会計検査の指摘事例とその解説(77)

2. 残留水圧、浮力を考慮せず擁壁が不安定

3. 法面保護工の選定が現場の土質に適合せず

図-1 擁壁背後の地形と擁壁に作用する合力の概念図

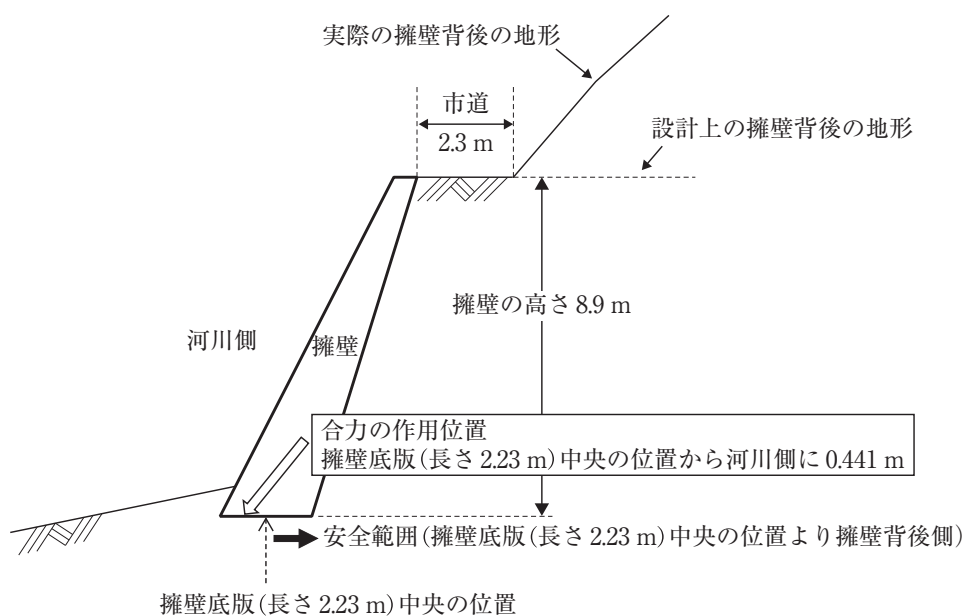
しかし、実際の擁壁背後の地形は、擁壁天端から道路幅員（2.3m）の部分についてはほぼ水平であるものの、それより先については上方に勾配のある傾斜地となっていました。このような場合、擁壁に作用する土圧が擁壁背後の地形が水平である場合より増加することになります。

また、指針によれば、河川の水際に設置される擁壁のように壁の前後で水位差が生じる場合には、水位差による擁壁に対する水圧（以下「残留水圧」という。）と浮力を考慮する必要があるとされています。しかし、前記のとおり、同市は、本件擁壁の安定計算において、擁壁の前面が河川であることから残留水圧及び浮力を考慮する必要があったのに、これらを考慮していませんでした。

そこで、指針に基づき、実際の擁壁背後の地形、残留水圧及び浮力を考慮して、改めて安定計算を行ったところ、次のとおり、安定計算上安全とされる範囲に収まっていませんでした。

- ①滑動に対する安定については、安全率が0.85となり、許容値である1.5を大幅に下回っていました。
- ②転倒に対する安定については、擁壁に作用する擁壁背面の土圧等による水平荷重及び擁壁のコンクリートの自重等による鉛直荷重の合力の作用位置が転倒に対して安全であるとされる範囲（擁壁底版（長さ2.23m）中央の位置より擁壁背後側）を河川側に0.441m逸脱していました（擁壁背後の地形と擁壁に作用する合力の図-1参照）。

本件の取材を行ったところ、当該市道は河川の左岸側の山に沿っており、市道の背後は水平ではなく山の斜面となっていました。検査の端緒は、設計図面、設計計算書等と現地を確認したところ、設計時に想定した地形と現地の地形が相違していたことによるもので、調査官からは、安定計算を行うに当たり、設定された設計条件が現地の状況に沿ったものか、当該擁壁が被災した原因に対応したものになっているかの確認が重要であるとの一言がありました。本件の手直し工事は、現場取材時では確認できませんでしたが、擁壁前面からアンカーを打設することでした。

図-2 法面保護工概念図

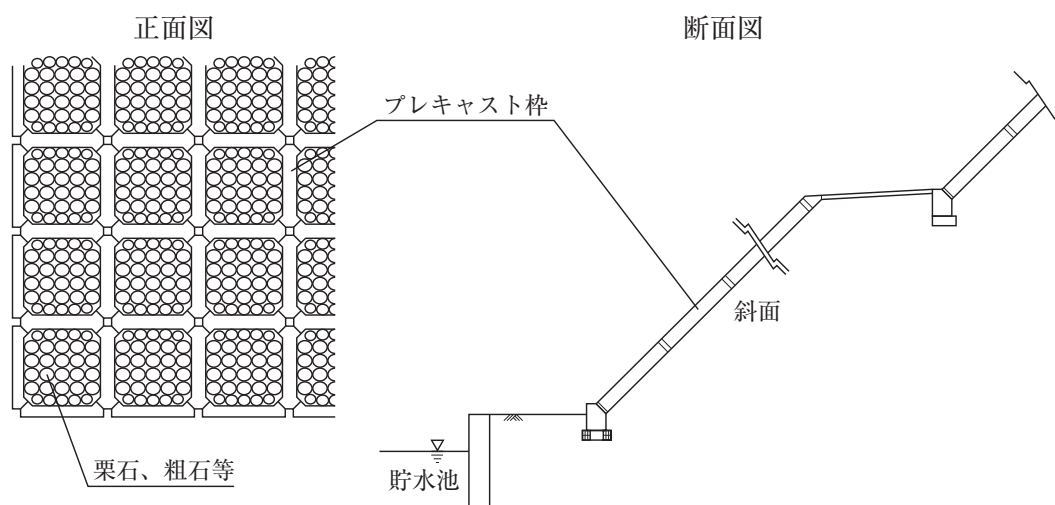
同県は、法面保護工の設計を「道路土工 切土工・斜面安定工指針」（公益社団法人日本道路協会編。以下「指針」という。）等に基づいて行っており、過年度に実施した法面の土質調査の結果から、別途工事により整形することとしていた切土法面の土質を琉球石灰岩と想定するなどして、プレキャスト枠を設置して、その枠内に中詰材として栗石、粗石等を詰める開放型の法面保護工を施工することとしていました。

その後、同県は、平成28年3月に、切土法面の整形を行った際に、法面に土質調査の結果とは異なる風化の進んだ泥岩を確認していましたが、当初の

しかし、指針等によれば、地山が泥岩等の風化の早い岩で形成される法面に係る法面保護工については、風化の進行を抑えるために密閉型の法面保護工を選定することなどとされていることから、同県は、切土法面における泥岩の風化の進行を抑える密閉型の法面保護工に設計変更するなどの対策を講ずる必要があったのに、これを行っていませんでした。

このため、開放型の法面保護工では、表流水の浸透等により法面の風化が急速に進んで崩壊するおそれがあり、現に、切土法面の整形を行ったことで風化の早い泥岩が表層に露出したことに伴い、泥岩の風化が進み、中詰材とした栗石等が沈下するなどして法面の一部が崩壊した状況となっていました。

現場取材に行ったところ、本件法面は、現場吹付法枠工とし枠内をモルタル吹付とする密閉型の法面保護工で手直し工事が済んでいました。そして、本件法面に近接する切土面などを観察すると琉球石灰岩や島尻層泥岩などが確認できました。この検査の端緒は、現場検査を行ったところ、ブルーシートで覆われた崩壊斜面を確認したことによるのですが、調査官からは、設計における現場条件の想定が実状と異なった場合は設計変更を要しないか十分に検討してほしいとの一言がありました。
